**DOSSIER DE DEMANDE D'AUTORISATION D'EXPLOITER
UNE CARRIERE**

COMMUNE DE CAVEIRAC

**NOTE EN REPONSE
A L'AVIS DE L'AUTORITE ENVIRONNEMENTALE**

**Avis de l'autorité environnementale du 24 mai 2017
sur le dossier présentant le projet et comprenant l'étude d'impact**

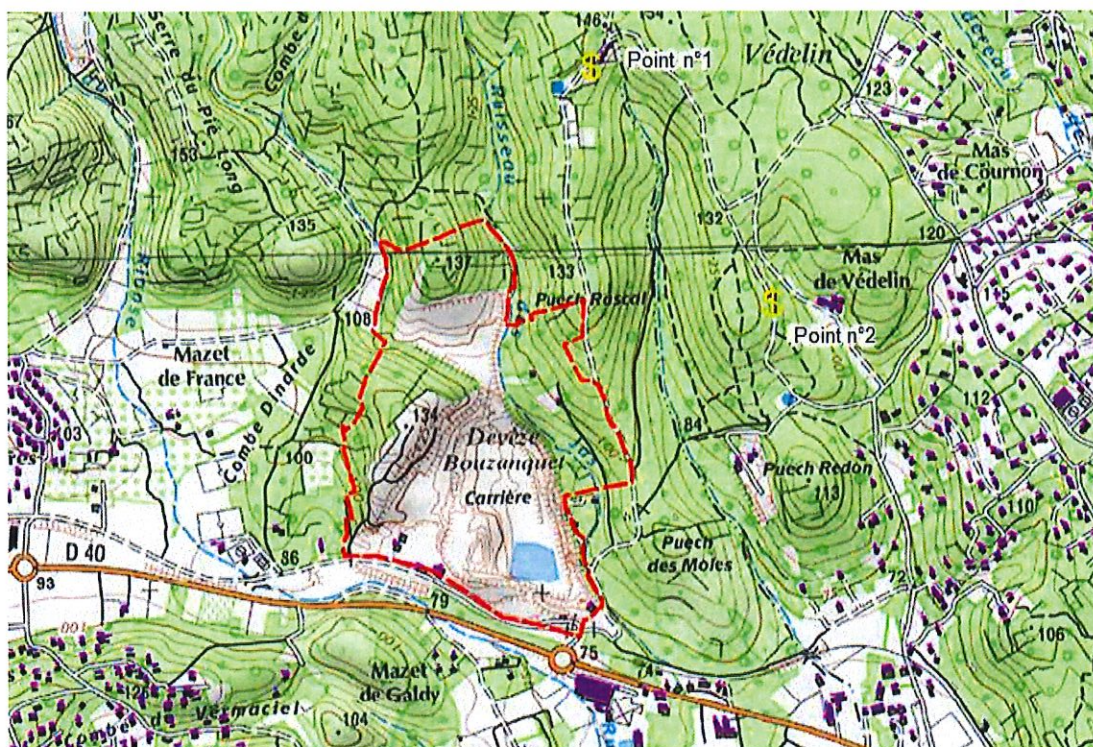
Par ailleurs, l'AE relève que l'étude hydrogéologique réalisée par le Bureau d'étude BERGASUD conclut en l'absence d'impact sur les captages publics et devrait analyser les risques d'altération par pollution accidentelle de la qualité des eaux souterraines, notamment de l'aquifère Hauterivien, en perspective de la vulnérabilité du site (fond de carreau karstique, enjeux hydrogéologiques à l'aval, captages privés et publics, périmètre du gisement d'eau PERRIER). Des mesures doivent être proposées pour limiter ces risques.

L'analyse fine de l'hydrogéologie et des caractéristiques structurales de la roche au niveau du site montre que le vide de fouille créé vers 30 m NGF de profondeur par la carrière peut être considéré comme très peu perméable au-dessous de 65 m NGF (20 mètres sous la surface) et quasi-étanche au-dessous de 45 m NGF.

Pour s'assurer de l'impossibilité qu'une pollution sur le carreau (ou dans le bassin lors de son fonctionnement en réservoir écrêteur) rejoigne le milieu extérieur, il convient de veiller à ce que le niveau de l'eau dans le bassin reste inférieur au niveau moyen de l'aquifère du secteur rendant impossible toute fuite d'une éventuelle pollution vers les aquifères karstiques de l'Hauterivien (captages AEP et captages de la Source Perrier).

Les pompages de la carrière génèrent un rabattement de nappe, ce qui inverse localement le gradient hydrogéologique et empêche toute propagation d'une éventuelle pollution.
